NOTAT

Projektnavn **Stormflodsbeskyttelse af Åvej, Varbjerg Strand**
Projektnr. **1100037612**

Kunde **Erik Rasmussen, Åvej 9**
Notat nr. **01**
Version **02**
Til **Erik C. T. Rasmussen**
Fra **Henrik Mørup-Petersen**
Kopi til **Anders Mønster Hjernø**

Figur 2: Lukketid for slusen ved stormfloden 6. december 2013.

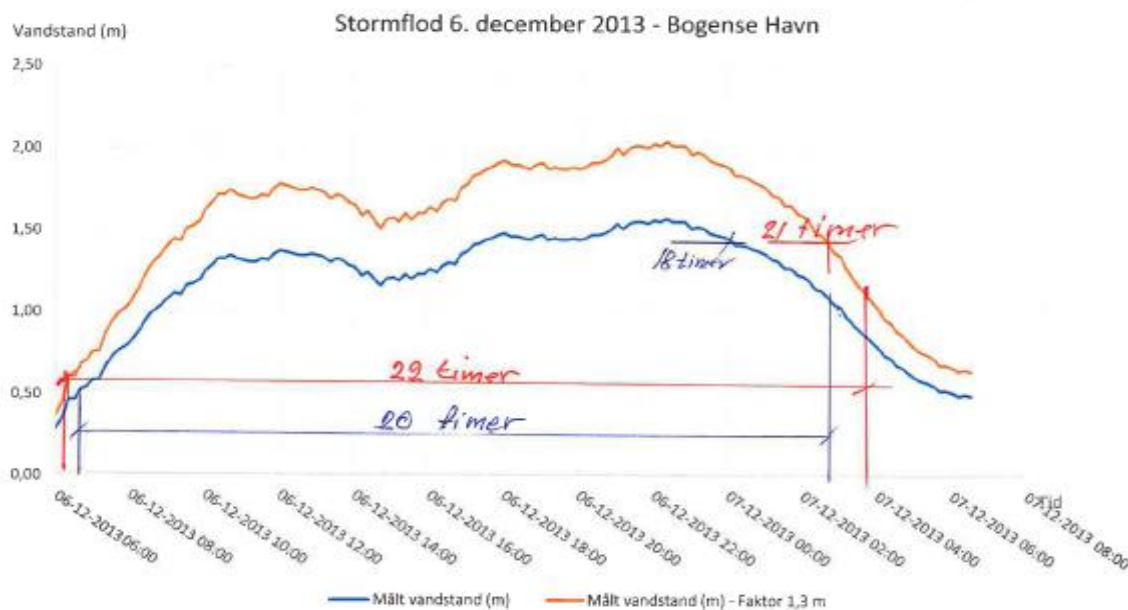
Det forudsættes, at slusen lukkes efter varsling på det accepterede oversvømmelsesniveau - 0,2 m, når vandstanden er ca. 0,5 m, hvor kun ca. 25.000 m³ af buffervolumen over kote 0,0 m er fyldt op.

Vandstanden stiger herefter i Storå afhængigt af afstrømningen, indtil vandstanden i Storå er højere end den faldende vandstand i havet, hvorefter de tophængte sluseporte åbner og leder vandet til havet, så vandstanden i Storå ikke stiger yderligere.

Vi har derefter vist slusens lukketid for den aktuelle hændelse og for en stormflod skaleret op til + 2,0 m. Dette er sket dels med en accepteret vandstand på + 1,10 m og dels med en vandstand på + 1,4 m. Hændelsen d. 6. november i Odense Fjord er regnet som en stormflod med klimasikring ved Varbjerg Strand til + 2,00 m.

De tre stormflodshændelser er vist i bilag 4, 5 og 6, og et eksempel er vist i Figur 2 nedenfor. Kurven for den aktuelle stormflod gælder for Bogense Havn. Ved Varbjerg Strand vil vandstanden typisk være 0,1 m lavere.
